Dossier de demande d'autorisation environnementale pour un projet de méthanisation sur la STEP de l'Almanarre, à Hyères (83)

Mémoire en réponse à l'avis de la MRAE

Septembre 2023

Valorisation des boues de STEP actuel

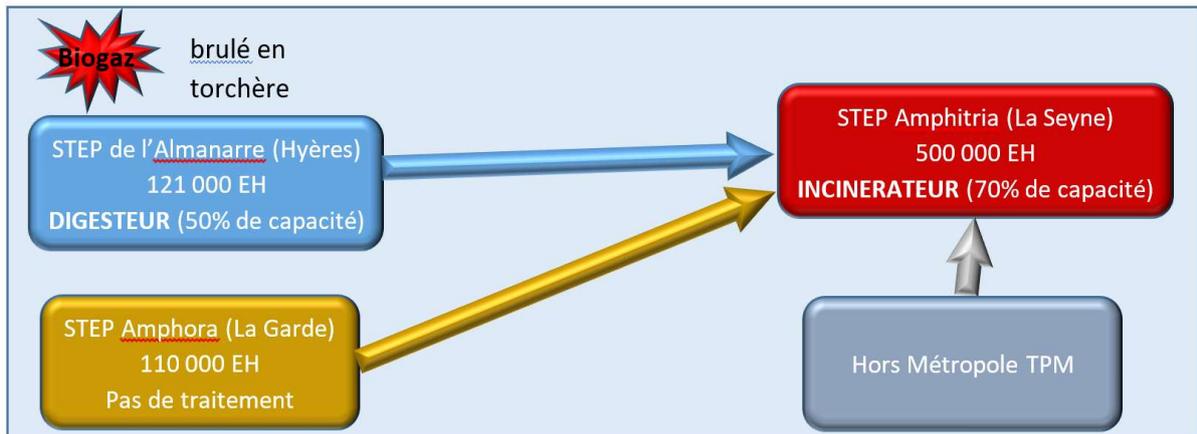
(4) La MRAE recommande d'intégrer, dans le périmètre retenu pour l'analyse des impacts du projet, les filières techniques et géographique retenues pour la valorisation des digestats qui fait partie intégrante du projet et d'en évaluer les incidences.

Concernant l'impact de la valorisation des digestats, les schémas ci-dessous synthétisent les valorisations actuelles et futures prévues par la Métropole :
